CIRCULAR N° 2

**CONTRATACIÓN DIRECTA POR COMPULSA ABREVIADA N° 37//2018 - EXPTE. TRE-
SOF-SOFS-0007731/2017**

**“CONTRATACIÓN DIRECTA POR COMPULSA ABREVIADA PARA LA PUESTA EN
VALOR DE EDIFICIO PARA NUEVA BASE DE TELECOMUNICACIONES – ESTACIÓN
ONCE – LÍNEA SARMIENTO”**

INFORMACIÓN CON CONSULTA

Esquema adjunto

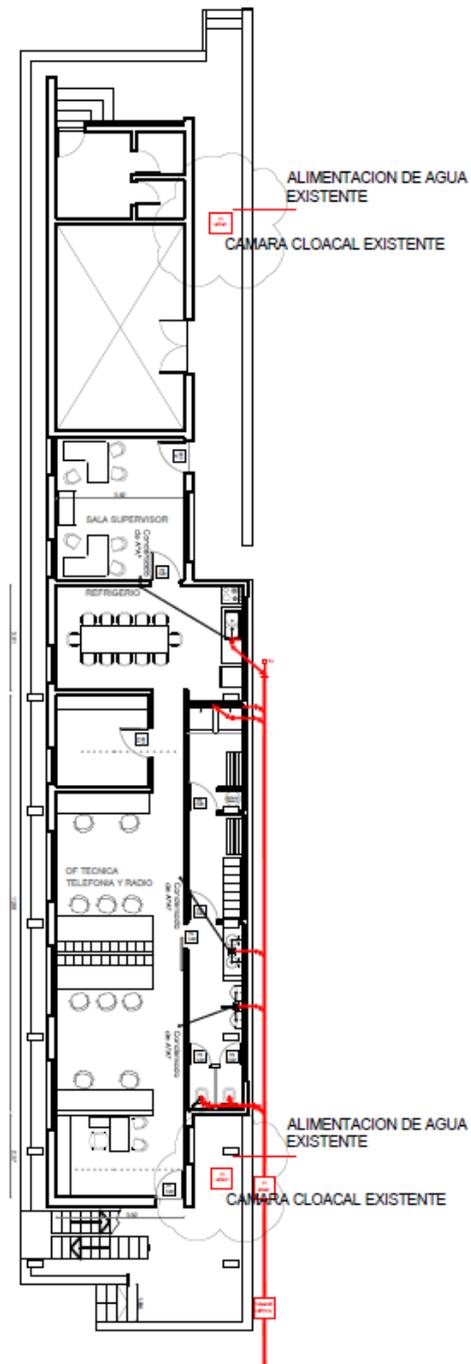
CONSULTA N° 1

“¿Existe un pozo absorbente? En caso de ser afirmativo ¿a qué distancia se encuentra del basamento perimetral del edificio (por favor en la planta)?”. Si no existe un pozo absorbente, ¿se deberá construir uno, por favor informar características técnicas? ¿Si el pozo absorbente existente no reúne la capacidad necesaria para las nuevas instalaciones, corresponde ampliarlo, modificarlos, etc.?”

CONSULTA Nº 4

“¿Desde dónde se tomara la conexión de agua (por favor acotarlo en la planta)?”.

La conexión de desagües cloacales de la nueva obra se deberá realizar a las cámaras de inspección existentes distribuidas en el área del lado Norte de la cabina actual, las que se referencian en “Esquema Adjunto”.

La alimentación de agua se tomará desde la acometida que se encuentra junto al acceso existente del Lado Norte del edificio. Se referencia en “Esquema Adjunto”.
